Bilag 2

Henvendelser modtaget i høringsperioden – Teglværkshavnen tillæg 5

Hørings svar fra Energinet.dk til Københavns Kommune vedr. lokalplanforslag 310-5, Teglværkshavnen tillæg 5

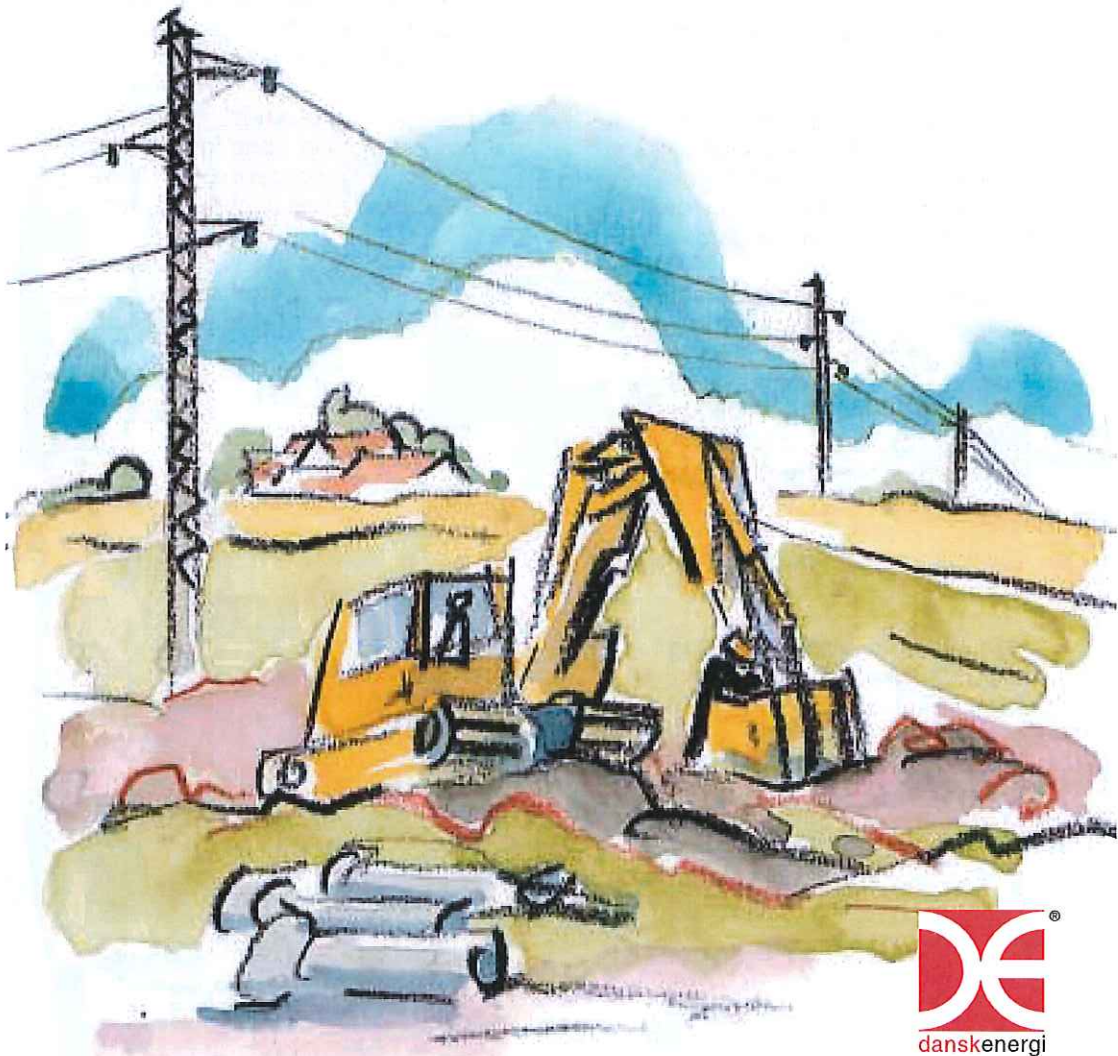
Af vedhæftede 'Byggesag lokalplanforslag 301-5 Teglværkshavnen' ses vores elanlæg for området ved H C Ørstedsværket: Vores 400 kV kabel som forløber fra H C Ørstedsværket til Avødøreværket, vores 132 kV kabel fra H C Ørstedsværket til Lindevang, vores 132 kV kabel fra H C Ørstedsværket til Bellahøj og 132 kV kablet fra H C Ørstedsværket til Vigerslev. Desuden fremgår vores underboringer.

Jeg kan oplyse, at der allerede er et projekt i gang med omlægning af vores el- og gastransmissionsnet i forbindelse med Københavns Kommunes planer om et boligområde på Enghave Brygge. I forbindelse med omlægningen skal det vurderes, om Belvederekanalen er en del af det fremtidige ledningstracé. Vores kontaktperson hos Energinet.dk er Hans Vognsen Christensen (tlf.: 7622 4722, e-mail hvc@energinet.dk). Der ud over har Energinet.dk ingen planer inden for det grå stiplede lokalplansområde, hvoraf lokalplanforslaget for 'detailhandelsudlægget fra 'Kulturpladsen' til 'Specialstålhallen' samt byggefeltet nord for denne' kun udgør en lille del (gul stiplede linje).

Hvis der skal graves, bores el. lign. nærmere kablet end 1 m (respektafstand), skal der rettes henvendelse til Henrik Sudergaard Larsen på tlf. nr. 5167 7925 eller via mail til hsl@energinet.dk.
